Informe Consolidado de Solicitud de Aclaraciones, Rectificaciones y/o Ampliaciones Complementario a la Declaración de Impacto Ambiental del Proyecto "Planta Solar Alvarado"

El presente Informe Consolidado de Solicitud de Aclaraciones, Rectificaciones o Ampliaciones a la Declaración de Impacto Ambiental del proyecto "Planta Solar Alvarado", contiene las observaciones generadas en virtud de la revisión de la Adenda.

Figura 2. Flujo declarado.

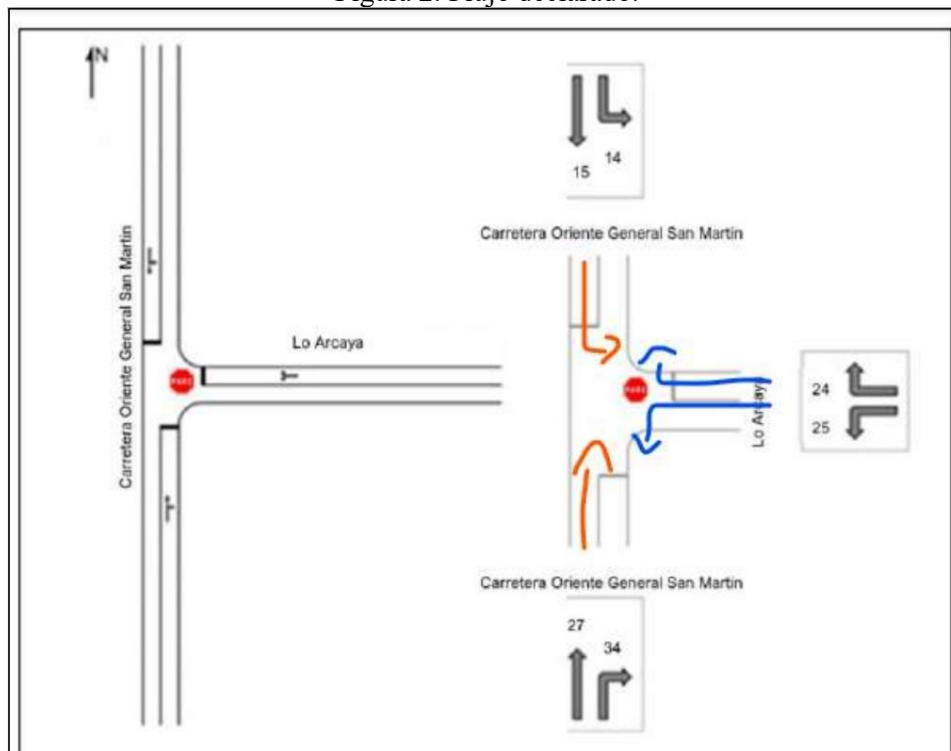
- 4.12. Respecto del Estudio vial, se solicita revisar el flujo declarado en los 4 puntos, porque en el PC1 se declara flujo en los siguientes movimientos: 14, 27, 24 y 25. Estos últimos no deberían tener flujo de egreso porque en el KML donde se declara el ingreso y egreso del proyecto, queda claro que el ingreso es por el norte en Carretera oriente General San Martín con Lo Arcaya y las rutas de egreso son por el sur en Carretera oriente General San Martín con San Vicente de Lo Arcaya Uno.
